Stellungnahme zum Rhesi-Planungsstand vom November 2015

6.1 Erfüllt das Projekt Rhesi mit Planungsstand vom November 2015 im Bereich Morphologie die rechtlichen Anforderungen gemäss Art. 4 Abs. 2 WBG bzw. Art. 4 Abs. 2 GSchG?

Abbildung: Breite des dynamischen Gewässerraums in Funktion der Geschiebefracht sowie dem Auftreten von Hochwasserereignissen in der Projektstrecke. Geschiebeführung 100% entspricht derjenigen im Ist-Zustand nach der Illmündung (siehe [8, Bild 11]).

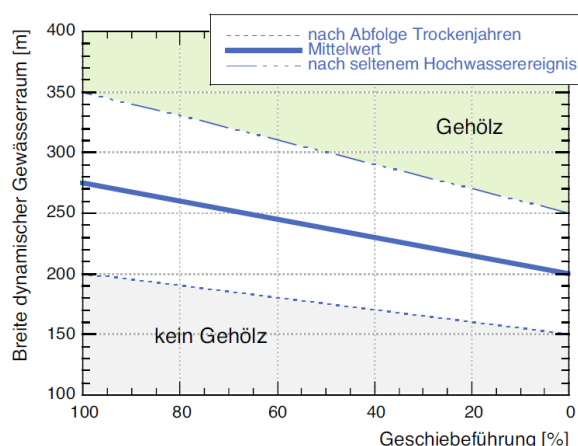
Die dynamische Gewässerbreite hat die Flussbau AG im morphologischen Gutachten unter Berücksichtigung der Vorbelastungen (Kiesentnahmen, veränderte Hochwasserdynamik infolge Stauhaltung) für die gesamte Strecke definiert [8, Bild 11]. Wird gemäss Abbildung die Sohle stärker aufgeweitet als die strich-punktierte Linie, so kann ausserhalb von einem gesicherten Aufkommen von Auenwald (auch Hartholzauwe) ausgegangen werden. Ohne Eingriffe kann davon ausgegangen werden, dass die dynamische Gewässerbreite *durchschnittlich* eine Breite entsprechend der dicken Linie aufweist und ausserhalb davon mehrjährige Pioniervegetation aufkommt.
